Datum	24 augustus 2023
Locatie	Herenweg 4, 2211 CC te Noordwijkerhout
Aanwezig	Johan Roelofs (Dorp Stad & land), Robin Veenhuis (Omgevingsdienst West-Holland)

Adviescommissie Omgevingskwaliteit Noordwijk

Afspraken Erfgoed GESLOTEN

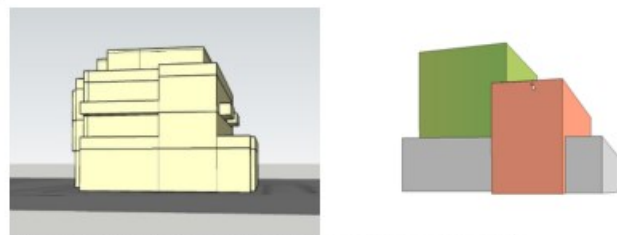
Te bespreken plannen						
	Zaaknummer + behandelaar	Aanvraag of vooroverleg	Adres	Omschrijving plan	Past het plan in het bestemmingsplan?	Advies
1	2023-010054 YS	Omgevingsvergunning	Voorstraat 87	Plaatsen zonnepanelen op plat dak	Past	Gebied 4 Beschermd dorpsgezicht Noordwijk Binnen. Er geldt een Bescherm niveau. Het gebouw aan de Voorstraat 87 heeft de status van Rijksmonument (Monumentnummer 511999 Huis van bewaring en kantongerecht 1860-1861). Conclusie/advies: Akkoord, niet strijdig met redelijke eisen van welstand. Motivering: Het bouwplan voldoet aan de criteria van het door de raad vastgestelde beleid. De monumentale waarden van het gebouw en het Rijks beschermde gezicht worden voldoende gerespecteerd en bewaard. De PV panelen zijn op het platte dak en op het achterdakvlak geplaatst. De architectonische uitwerking en het kleur- en materiaalgebruik van de PV panelen zijn voor PV panelen voldoende hoogwaardig en verzorgd en afgestemd op het bestaande gebouw en de omgeving. Opmerkingen/suggesties: -
